改善箇所説明図

不具合発生箇所の構造、装置又は性能の状況及びその原因

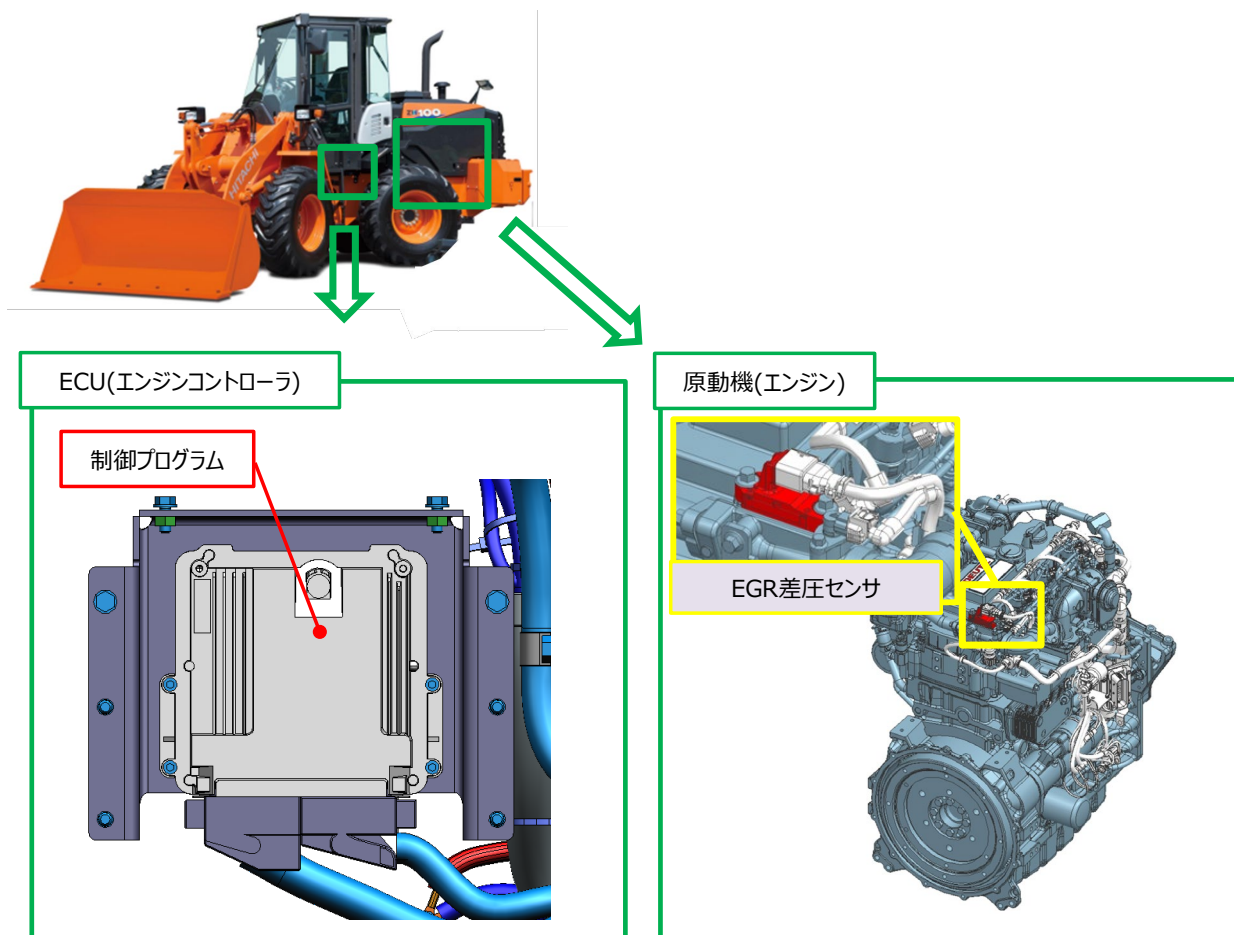
ショベル・ローダのエンジンコントローラにおいて、設計検討が不十分なため、排気ガス再循環装置(EGR)詰まりを誤って検出し、エンジン警告灯が点灯することがある。そのままの状態で使用を続けると、フェールセーフ制御となり、原動機の出力が低下するおそれがある。

全車両、エンジンコントローラの制御プログラムを対策プログラムに変更する。

識別: ECUカバーに白色ペンチェックする。
